**Avis en date du 14 septembre 2020
de la Mission régionale d'autorité environnementale d'Île-de-France
sur le projet immobilier mixte Rue Génin à Saint-Denis (Seine-Saint-Denis)**

Le présent avis porte sur le projet immobilier mixte (logements et activités) situé au 20 Rue Génin sur la commune de Saint-Denis en Seine-Saint-Denis. Il est émis dans le cadre de la procédure du permis de construire.

Fig 1. Localisation et environnement du site du projet (source : étude d'impact).

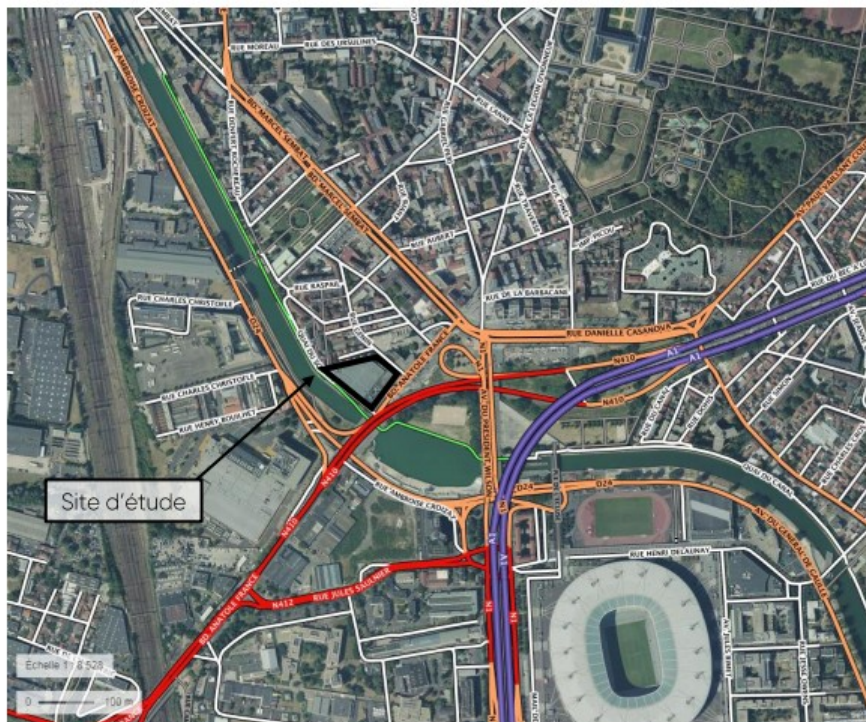
L'évaluation des effets du projet sur le trafic repose sur cette hypothèse de suppression de la bretelle A1/A86 et du réaménagement de la N410 (fig 1).

La MRAe recommande de préciser où en est le projet de suppression de l'échangeur et de réaménagement de l'avenue Anatole France envisagé et de compléter l'étude de trafic selon les scénarios sans ce projet d'infrastructure et avec.
